**OGGETTO: VERIFICA DI ASSOGGETTABILITA' ALLA VALUTAZIONE AMBIENTALE STRATEGICA (VAS) DELLA PROPOSTA DI VARIANTE AL PIANO INTEGRATO DI INTERVENTO (PA 42), IN VARIANTE AL PGT VIGENTE, UBICATO IN VIALE DELLE CINQUE GIORNATE N.1186, CARONNO PERTUSELLA (VA).
VERBALE DELLA CONFERENZA DI VERIFICA.**

**OGGETTO: VERIFICA DI ASSOGGETTABILITA' ALLA VALUTAZIONE AMBIENTALE STRATEGICA (VAS) DELLA PROPOSTA DI VARIANTE AL PIANO INTEGRATO DI INTERVENTO (PA 42), IN VARIANTE AL PGT VIGENTE, UBICATO IN VIALE DELLE CINQUE GIORNATE N.1186, CARONNO PERTUSELLA (VA).
ESAME E CONTRODEDUZIONI ALLE OSSERVAZIONI.**

**VERIFICA DI ASSOGGETTABILITÀ A VALUTAZIONE AMBIENTALE STRATEGICA
DELLA VARIANTE AL PII IN VARIANTE AL PGT DEL COMUNE DI CARONNO PERTUSELLA**
ai sensi della DCR 13/03/2007 n. 351, della DGR 10/11/2010 n. 761 e della DGR 25/07/2012 n. 3836

**Oggetto: Parere Ufficio d'Ambito verifica assoggettabilità VAS – PII in variante - PA42 –
Comune di Caronno Pertusella**

Estratto planimetria e inserimento planivolumetrico – Rapporto Preliminare

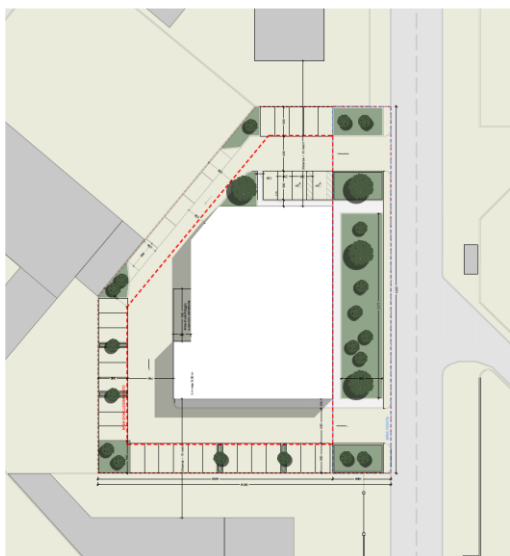
Con la varinate si propone di modificare la destinazione d'uso del PII con l'insediamento di n. 2 attività commerciali per una SLP complessiva di circa 800 mq, in particolare:

- una media struttura di circa 600 mq complessivi;
- un esercizio di vicinato di circa 200 mq.

Ad est l'edificio è posizionato a confine con l'area ceduta tramite convenzione.

L'ingresso e l'uscita dal parcheggio dei clienti sono mantenuti separati su v.le Cinque Giornate (SS233). La circolazione all'interno del parcheggio è prevista a senso unico e verrà utilizzata anche dai mezzi necessari alle attività commerciali per il carico e scarico. L'area da cedersi al Comune come standar, sarà sistemata a verde come si può vedere anche dalla planimetria, ed è di dimensione uguale a quella del vigente PA.

Rete fognaria (Webgis Alfa)

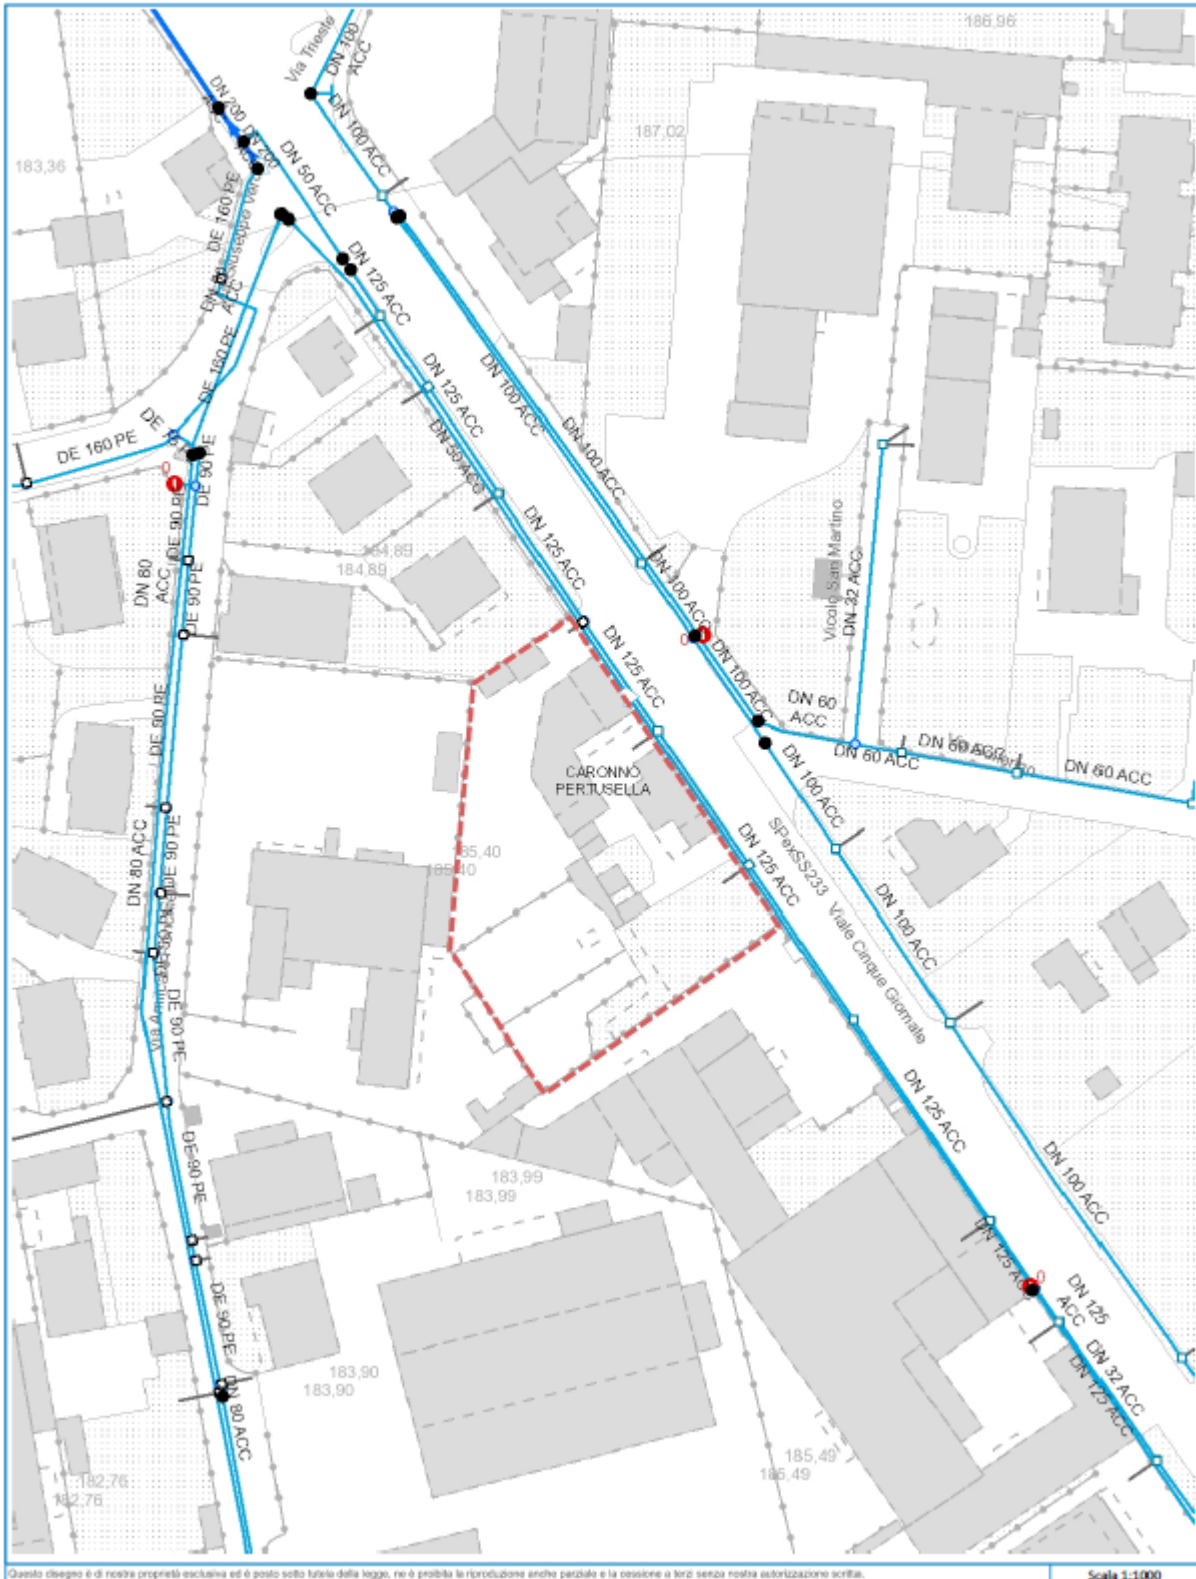
Tuttavia, in allegato alla presente nota, si trasmette estratto dell'area d'interesse con l'indicazione delle reti esistenti, dalle quali si evince che l'area risulta servita e si ritiene doveroso fornire alcune indicazioni di carattere generale, da tenere in considerazione nelle successive fasi di attuazione del progetto in argomento, qualora ne ricorrano le condizioni.

E' doveroso comunicare inoltre che, per quanto concerne il collegamento al servizio acquedotto per l'uso antincendio, è vietata l'aspirazione diretta dalla rete principale, con la condizione di posizionare a valle del

misuratore un impianto di sollevamento adeguato alla richiesta. Tale condizione è imposta dall'art. 23.1 del regolamento del servizio idrico integrato in vigore. La pressione minima garantita è 15m di colonna d'acqua al contatore in condizioni di portata nulla (pressione statica).

Per quanto riguarda invece l'allacciamento sia alla pubblica fognatura che al servizio acquedotto, è possibile fare richiesta attraverso la modulistica reperibile sul sito del gestore, durante la fase di presentazione/rilascio del titolo idoneo ad eseguire i lavori.
